高浜発電所 1～4号機
原子力災害制圧道路整備に伴う
工事計画（変更）認可申請について

2020年1月24日
関西電力株式会社

(1) 高浜発電所 原子力災害制圧道路整備事業と申請経緯概要

(2) 工事計画（変更）認可申請書の変更概要

図 各方位の評価地点（3号機の例）

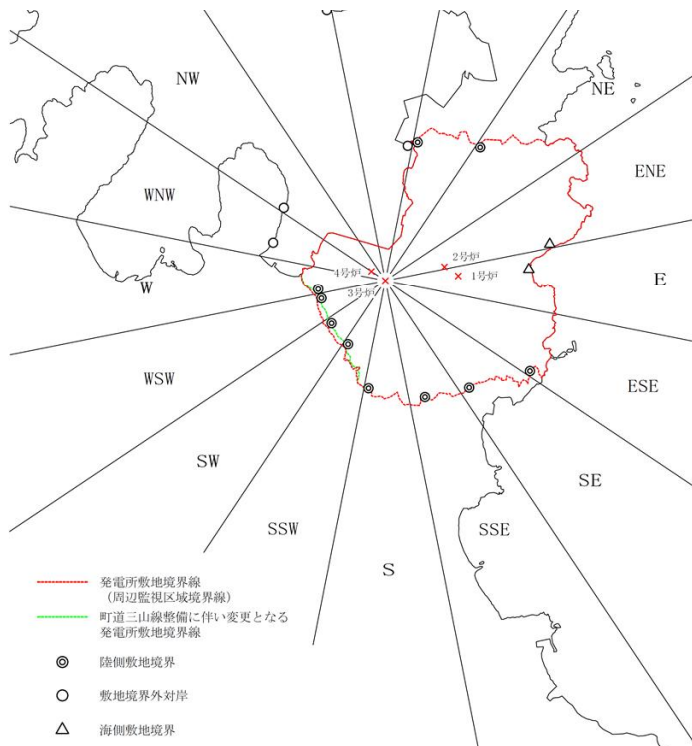
- 設置許可審査においては、今回敷地境界までの距離を変更することから、地点情報（炉心からの最短距離、放出源の有効高さ等）を適正化のうえ、設計基準事故時の敷地境界における実効線量の評価を実施した。その結果、実効線量の評価値が、判断基準値（発生事故当たり5mSv）を下回ることを確認した。
- 今回、単一設計である空調ダクト及びフィルタユニットの一部についても、同様に地点情報を適性化のうえ、単一故障を想定した場合の公衆への被ばく影響評価を実施した。
- 評価結果は下表に示すとおりであり、設置変更許可申請書添付書類十に記載している「環境への放射性物質の異常な放出」のうち「原子炉冷却材喪失」の評価結果と同程度であることを確認した。

- 以下に変更した評価条件及び評価結果への影響について整理する

実効線量が増加した事象とその理由

原子炉冷却材喪失（設置許可審査にてご説明）と同様に、直接線、スカイシャイン線による線量が支配的であり、制圧道路設置方位が最大線量となるため、敷地境界距離が短くなった影響により実効線量が増加した。

< 1号機：アニュラス空気浄化設備のダクト破断時、安全補機室空気浄化設備のダクト破断時>

原子炉冷却材喪失（設置許可審査にてご説明）と同様に、放出源の有効高さが高くなったことにより、放出された放射性物質からの被ばく線量が減少したため、実効線量が減少した。

< 2号機：アニュラス空気浄化設備のダクト破断時、安全補機室空気浄化設備のダクト破断時>

- 原子炉冷却材喪失（設置許可審査にてご説明）と同様に、従来は敷地境界距離及び放出源の有効高さとも1・2号機で共通の条件（16方位ごとに被ばく評価上厳しくなる距離、高さ）を採用していたが、今回は1号機、2号機で個別の条件を設定し評価を実施した。
- 結果、従来よりも敷地境界距離は長く、放出源の有効高さは高くなり、放出された放射性物質からの被ばく線量が減少したため、実効線量が減少した。

1号機	変更前：約 0.22mSv	⇒	変更後：約 0.17mSv
2号機	変更前：約 0.22mSv	⇒	変更後：約 0.12mSv
3・4号機	変更前：約 0.21mSv	⇒	変更後：約 0.27mSv

評価事象	1号機	2号機	3, 4号機
原子炉冷却材喪失 (設置許可審査にてご説明)	約0.17mSv (約0.22mSv)	約0.12mSv (約0.22mSv)	約0.27mSv (約0.21mSv)
アユラス空気浄化設備※ のダクト破断時の評価	約0.20mSv (約0.24mSv)	約0.14mSv (約0.24mSv)	約0.34mSv (約0.28mSv)
安全補機室空気浄化設備 のダクト破断時の評価	約0.20mSv (約0.25mSv)	約0.15mSv (約0.25mSv)	約0.37mSv (約0.32mSv)
